改善箇所説明図 ③後退灯

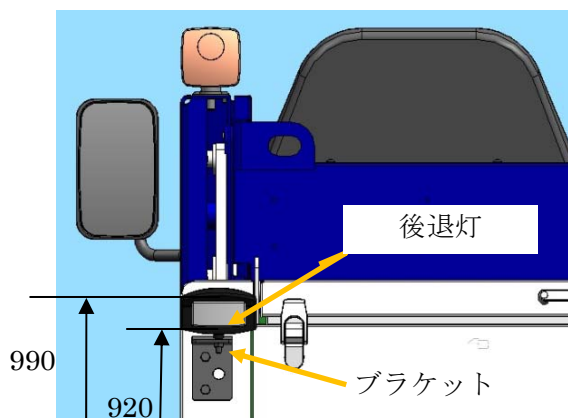
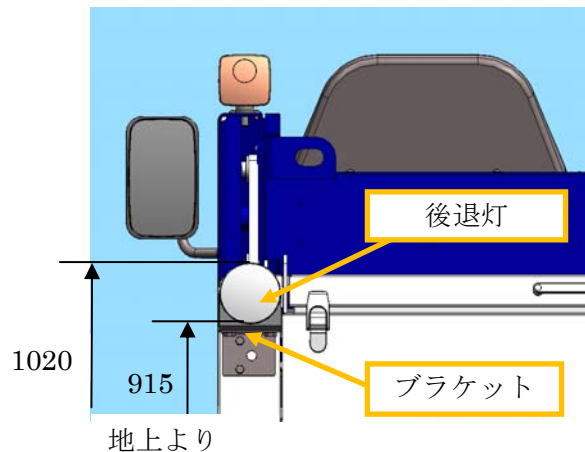
後退灯の要件を満たさない灯火を、後退灯として取り付けている。
(後退灯を取付けた際、配光特性を満足しない灯火を下向きに取付けたため、保安基準第40条に抵触する。)

改善前

全車両、後退灯を対策品に交換し、取付位置を変更する。

改善後

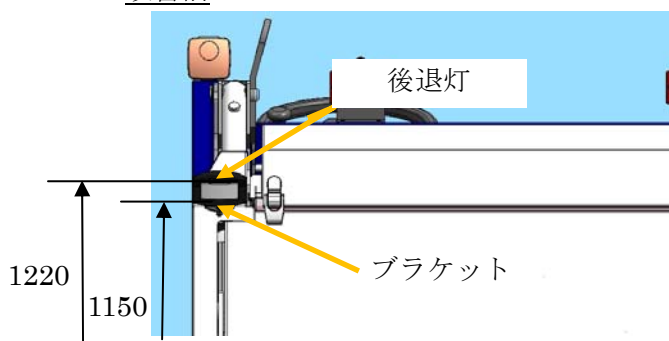
改善前

改善後
